INFORMACJA

dla Wykonawców nr 5

„Budowę hal produkcyjno-magazynowych z zapleczem badawczo-rozwojowym oraz infrastrukturą socjalną, zlokalizowanych na części działki nr ewid. 5/37 oraz na działce o nr ewid. 5/26 wraz z zagospodarowaniem terenów wokół hal oraz przebudową drogi dojazdowej”

Odbojnica przyziemna™ 'U' (lub ceowa)

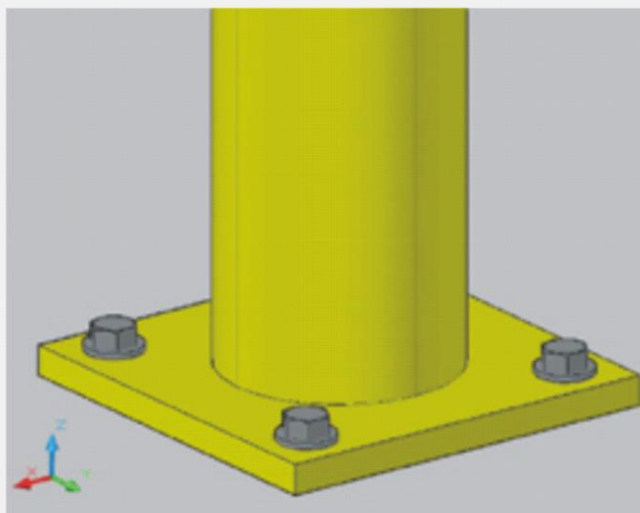
Pytanie 13: Hala na działce 5/37. PW Konstrukcji i Architektury. Wg Opisu do Projektu Konstrukcji konstrukcja obiektu nie uwzględnia obciążeń od uderzenia środkami transportu i nakazuje zastosowanie stosownych odbojów. W Opisie do PW Architektury również jest mowa o odbojach. Na rzucie parteru PW architektury zaznaczono odboje przy słupach z uwagą „Odboje wg uznania użytkownika, lokalizacja uzależniona od ostatecznego zagospodarowania hali”. Nie pokazano detali ani żadnych informacji n/t odbojów. W przedmiarze robót odboje również nie występują. W związku z powyższym prosimy o potwierdzenie, że dostawa i montaż odbojów na hali nie wchodzi w zakres przedmiotu zamówienia lub podanie jednoznacznych informacji dotyczących lokalizacji, typów i ilości odbojów które należy dostarczyć i zamontować oraz dokonanie stosownej modyfikacji przedmiaru robót.

Odpowiedź: Jako osłony konstrukcji hali przed uderzeniem niesprecyzowanych na etapie projektowania wózków, proponujemy odboje typu rurowego produkcji np. Citymetal Grupa Prosigma Sp. z o.o. Sp. K. lub materiały równoważne o parametrach nie gorszych niż proponowane:

- należy przewidzieć ochronę wszystkich słupów konstrukcyjnych z dostosowaniem gabarytów osłon do poszczególnych elementów wg technologii wybranego wykonawcy wg załączonego rysunku w rzutu hali w formacie PDF.

Standardowo proponujemy odbojnice typu „U” – o długości boków (wymiar wewnętrzny) 60x60cm i wysokości h= 60cm; Przed zamówieniem i montażem osłon, proponujemy wybrane przez wykonawcę rozwiązania zatwierdzić z Inwestorem. Osłony dodać do przedmiaru.
